Réf. CRMS : AA/KD/AUD30001_669_PUN_Bonniers_escaliers

Objet : WATERMAEL-BOITSFORT. Drève des Bonniers.
Demande de permis unique portant sur la pose de deux escaliers d'accès à la plateforme ferroviaire de part et d'autre de cette plateforme.

Avis conforme de la CRMS

A gauche, situation existante (en haut) et projetée (en bas) du côté ouest. A droite, le côté est (extraits du dossier)

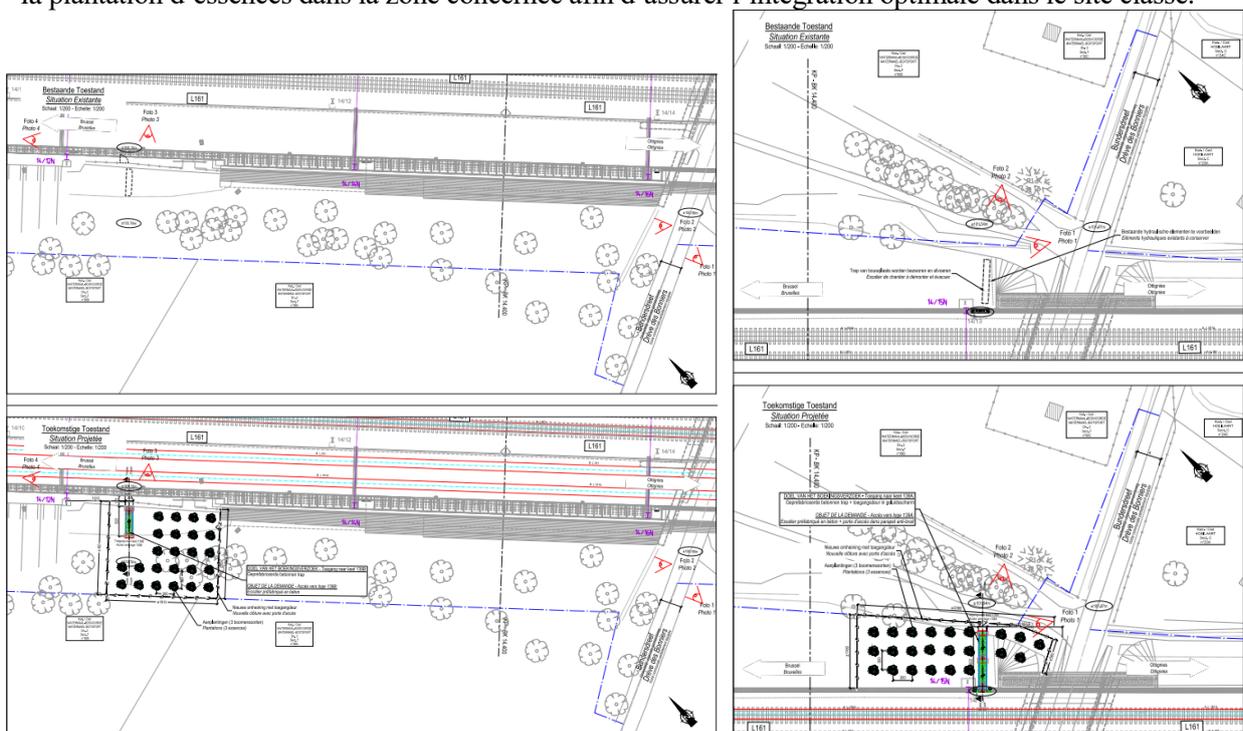
La CRMS ne s'oppose pas au principe de poser des escaliers et une clôture visant à éviter toute intrusion sur la zone ferroviaire et à sécuriser l'accès aux techniciens (côtés est et ouest).

Côté est : situation existante et projetée à hauteur du passage inférieur de la drève des Bonniers (extraits du dossier)

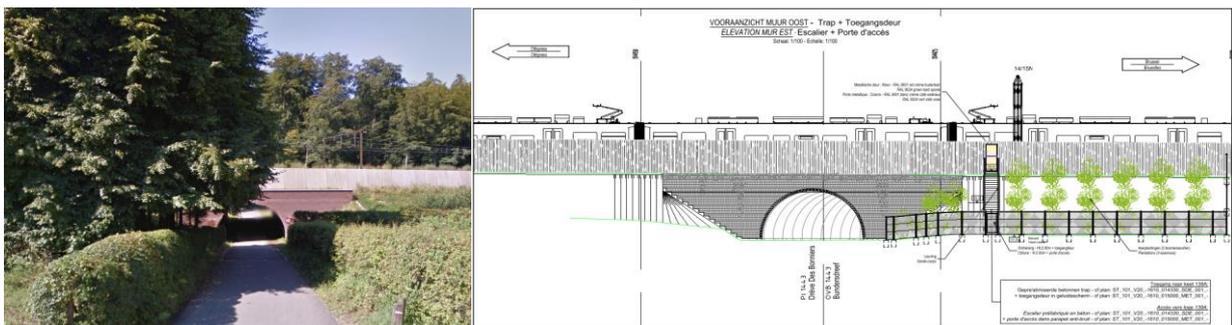
Cependant, *elle n'est pas favorable à l'implantation projetée, côté est, à droite de la drève des Bonniers, car elle serait particulièrement visible depuis et dans la perspective de la drève et inesthétique dans le contexte forestier.* Précédemment, en sa séance du 11 mars 2020, elle avait également demandé à l'opérateur Proximus de décaler l'implantation d'une antenne GSM afin de préserver la perspective champêtre. Pour la même raison, *la Commission demande donc le déplacement de l'escalier de l'axe de vue de l'entrée du passage inférieur de la drève pour que celui-ci ne soit pas visuellement modifié (minimum 10 à 20 mètres vers Bruxelles, à vérifier préalablement sur place avec la DPC et en dehors de la réserve de Gripensdelle).* *La délimitation de la clôture proposée devrait également être réduite à un périmètre à proximité directe des escaliers pour limiter au maximum l'emprise de l'installation et son impact paysager.* *La CRMS ne souscrit pas non plus au choix du type de clôture car elle ne serait pas en harmonie avec les clôtures existantes (type clôture en rouleau) en haut du talus côté ouest. De plus, ce type de clôture à simple torsion avec lisse n'est pas favorable au passage de la petite faune dans la configuration proposée. Le choix de la clôture/portail doit être en cohérence avec l'existant (clôture en rouleau – côté ouest) dans le même coloris (vert).* *La peinture anti-graffiti prévue sur la portion du parapet en contact avec la zone de l'escalier devrait être aussi de teinte neutre ou identique à la couleur du mur pour éviter les irrégularités visuelles.*

- *décaler la totalité de l'installation (escalier, clôture, porte) hors axe de l'entrée du passage inférieur de la drève des Bonniers pour qu'elle ne soit pas visible depuis la drève ; la localisation exacte devra être évaluée sur place en présence de la DPC pour approbation préalable (minimum 10 à 20 mètres vers Bruxelles ? mais bien en dehors de la réserve forestière du Gripensdelle) ;*
- *réduire l'emprise de la clôture délimitant l'escalier à une zone à proximité directe de ce dernier ;*
- *réduire l'ampleur des nouvelles plantations et mieux les intégrer au paysage (plantation irrégulière).*
